AVIS DE LA COMMISSION LOCALE DE L'EAU DU SAGE DE L'ARVE

PROJET : autorisation environnementale concernant le remplacement du tablier métallique du viaduc ferroviaire sur l'Arve à Bonneville

DATE : 3 juillet 2026

Fig.9 : Représentation des zones humides délimitées et impactées par le projet

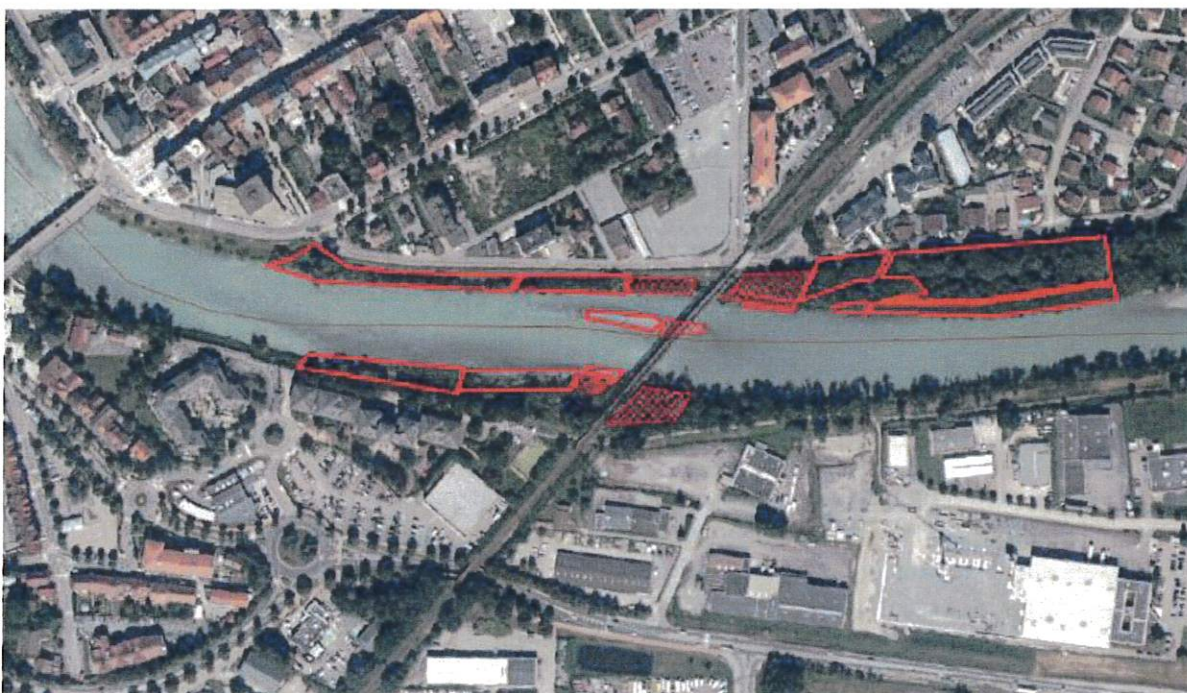
Le projet impacte fortement les zones humides attenantes pour la phase de travaux. Il intègre des mesures de compensation, compatibles avec la disposition du SAGE. Considérant le temps nécessaire à retrouver les fonctionnalités, notamment des zones de ripisylve, la compensation aurait pu être majorée en superficie.
